**REGIONE
PUGLIA**

Oggetto: Altea Independent Power Producer S.r.l. D.Lgs n.152/2006, L.R. n. 26/2022.
Verifica di assoggettabilità a VIA inerente al “Progetto di un impianto agrivoltaico di potenza pari a 18 MW e annesso impianto BESS con potenza nominale pari a 6MW da realizzarsi nel Comune di Tuglie e relative opere di connessione alla Rete Elettrica Nazionale”.

Contributo istruttorio

Fig 3. Elaborato PR_01.4. Relazione Progetto Agrovoltaiico. Particolare tracker.

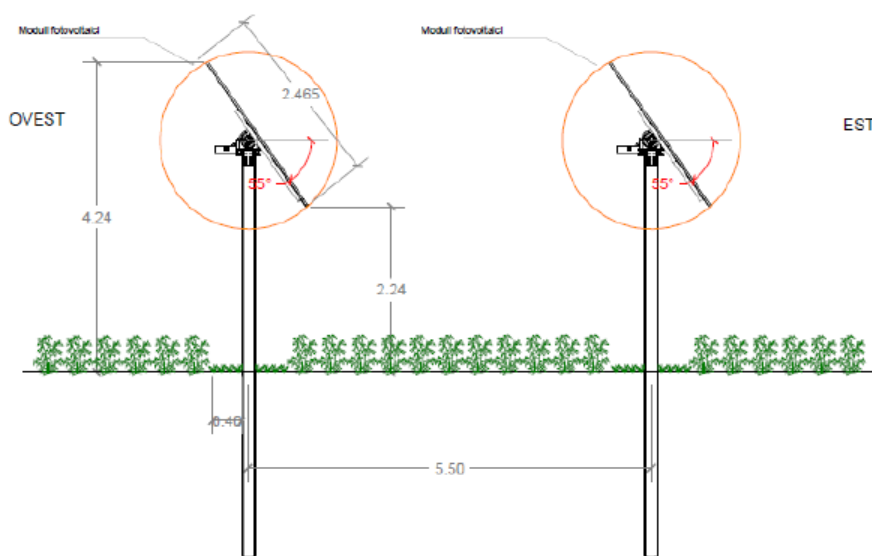
Il piano agronomico presentato si rivela carente e contraddittorio, minando l'obiettivo di integrazione agricola: l'impianto manca di quantificazione per le coltivazioni principali (ulivo, orticole, seminate), sebbene il proponente abbia fornito il dettaglio numerico unicamente per le piante di mitigazione perimetrale (leccio, lentisco/corbezzolo), e presenta una

contraddizione strutturale, in quanto la prevista coltivazione di ulivo nelle interfile è in contrasto con il dichiarato requisito di portamento vegetativo inferiore a 80 cm necessario per le operazioni interamente meccanizzate. Tale contraddizione è avvalorata dall'omissione grafica nel particolare del tracker, **nel quale non risulta raffigurata la prevista piantumazione di ulivo**, ma soltanto colture basse (fig. 3). Tali discrepanze, unite alla mancanza di una valutazione economica (PLV) per le colture principali, **avendo il proponente fornito tale stima unicamente per l'apicoltura**, rendono il piano non affidabile. **Questa incertezza procedurale è aggravata dall'omissione del nominativo dell'azienda agricola conduttrice e della presentazione di un contratto vincolante che garantisca l'effettiva conduzione agricola delle aree.** In definitiva, la descrizione del piano colturale è basata su coltivazioni che solo astrattamente potrebbero essere svolte nel sito di intervento, senza che vi sia una reale sussistenza strutturale o agronomica a supporto.

Fig. 5. Elaborato AM_03. Relazione Paesaggistica - Punto 02- SP per Parabita – Circonvallazione (nord-ovest).

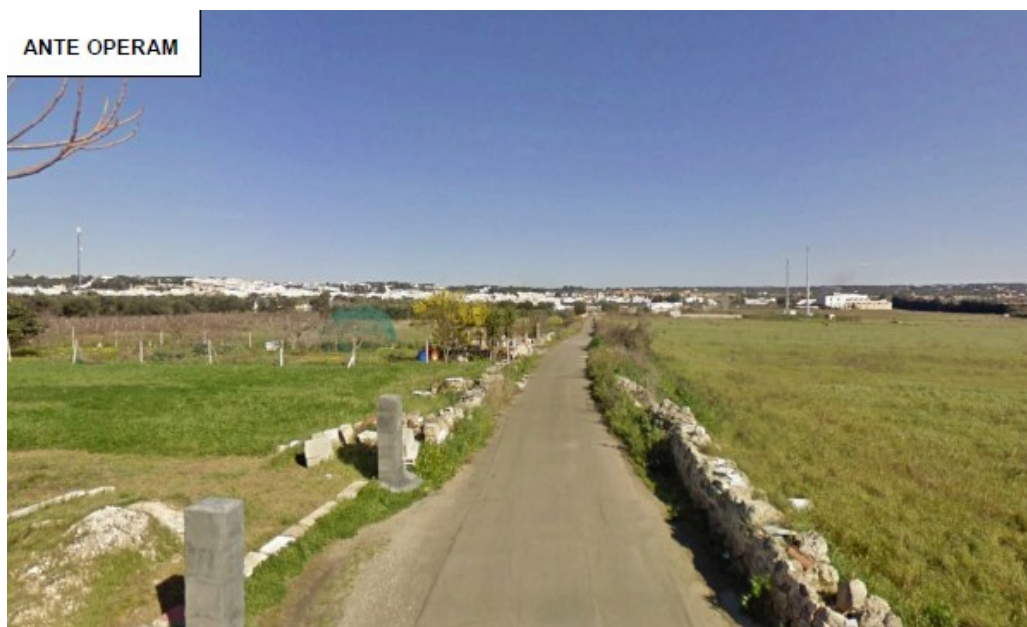
L'impianto, osservato dai punti di fruizione sopraelevata, non si integra discretamente, ma appare come una vasta e uniforme superficie di pannelli fotovoltaici di circa 16 ettari (pari a circa 22 campi da calcio). La componente agronomica, inclusa la prevista piantumazione di ulivo nelle interfile, risulta visivamente trascurabile di fronte alla dominanza dell'infrastruttura, confermando l'effetto di artificializzazione e di intrusione industriale sull'area. **Le misure di mitigazione** proposte sono insufficienti e controproducenti. Sono inefficaci contro la visibilità dall'alto e costituiscono esse stesse un **elemento di riconoscimento del notevole impatto prodotto** e di **alterazione delle ampie visuali aperte dell'ambito** (Fig. 5).

Fig. 7. Elaborazione in ambiente GIS. Perimetrato in verde l'impianto in esame, in gialli quelli esistenti, in magenta l'UCP - Città consolidata di Tuglie e in blu l'UCP- Stratificazione insediativa - Masseria Carignani.

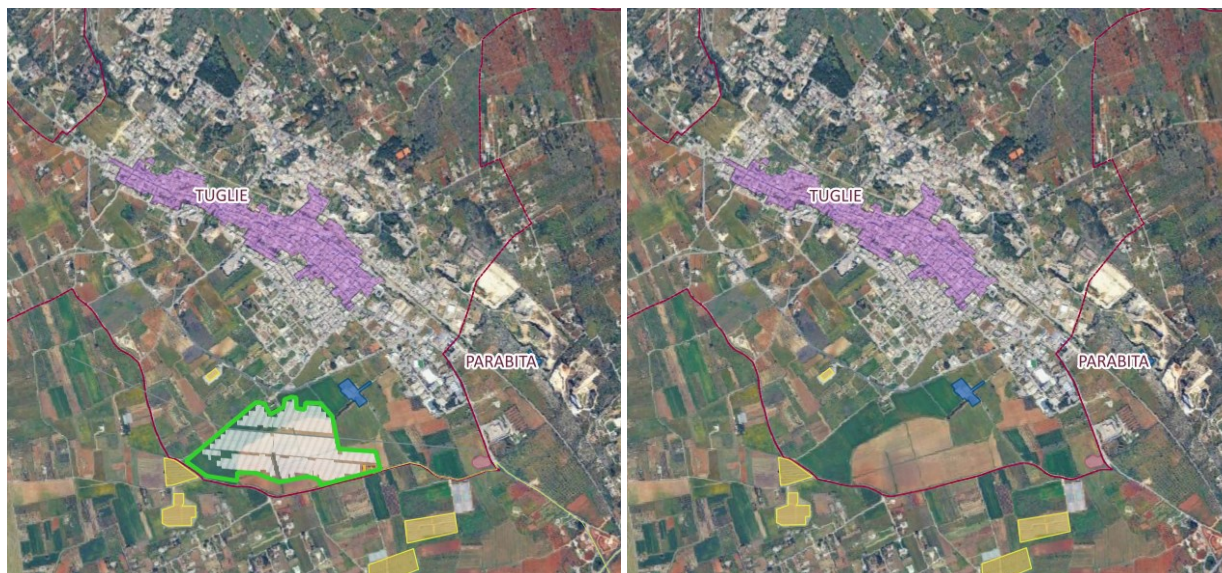
Ancora, l'analisi su **ortofoto e la vista aerea** assumono un ruolo dirimente. L'esame planimetrico testimonia infatti in maniera inequivocabile che la dimensione complessiva dell'impianto (quello in esame sommato a quello adiacente a sud-ovest, per un totale di circa 27 ha) supera **le dimensioni planimetriche della città consolidata di Tuglie** (stimata in circa 26 ha). Di conseguenza, si configura una trasformazione fuori misura, che stravolgerebbe ogni possibile lettura delle stratificazioni e degli equilibri consolidati nel territorio nel corso dei secoli. La vista aerea è considerata una visuale paesaggistica di rilievo in quanto, oltre ad essere accessibile a tutti, è lo strumento di lavoro tecnico essenziale per cogliere la reale consistenza dimensionale dell'impianto di progetto e il contesto a larga scala in cui è inserito.

È del tutto evidente e leggibile dalle elaborazioni riportate la rilevante trasformazione del territorio che, se autorizzata, decreterebbe la perdita definitiva dei valori paesaggistici che il PPTR in co-pianificazione col Ministero ha individuato a tutela del territorio pugliese. Preme sottolineare che i valori paesaggistici che potranno essere pregiudicati attengono alle **Invarianti strutturali della figura territoriale**, che venendo meno farebbero crollare la lettura di lunga durata del paesaggio così come tramandato e, di conseguenza, l'intero impianto normativo del PPTR che è alla base della tutela del nostro paesaggio (fig.7).
